## SERVICE INFO – INA 0085

### Διαφορετικές τροχαλίες παρέκκλισης στη μονάδα τεντωτήρα 534 0243 10 σε κινητήρες βενζίνης και Diesel.

Μοντέλα:	Mercedes-Benz A 160 CDI (168.007) σε VIN J568589 A 170 CDI (168.008) σε VIN J568589
Κωδικός κινητήρα:	OM 668.940, OM 668.941
Κωδικός ανταλλακτικού:	534 0243 10
Κωδικός OE:	A 166 200 09 70

Εικόνα 1: μονάδα τάνυσης 534 0243 10

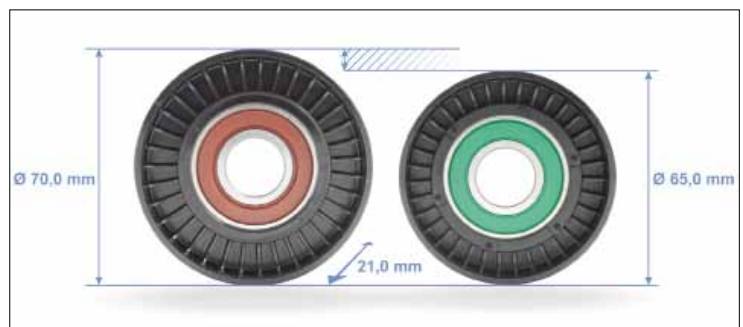
Η μονάδα τεντωτήρα είναι εξοπλισμένη αρχικά με τροχαλίες παρέκκλισης που είναι κατάλληλες μόνο για κινητήρες βενζίνης.

Για να χρησιμοποιήσετε τη μονάδα σε κινητήρες πετρελαίου που αναφέρονται στην παραπάνω λίστα, η αριστερή τροχαλία 532 0404 30 πρέπει να αντικατασταθεί με την τροχαλία 532 0406 30 (εικόνα 1).

Η τροχαλία παρέκκλισης για τους κινητήρες πετρελαίου δεν περιλαμβάνονται στη μονάδα και πρέπει να παραγγελθεί ξεχωριστά.

Εξασφαλίστε πως έχετε τοποθετήσει τη σωστή τροχαλία πριν την τοποθέτηση της μονάδας στο αυτοκίνητο!
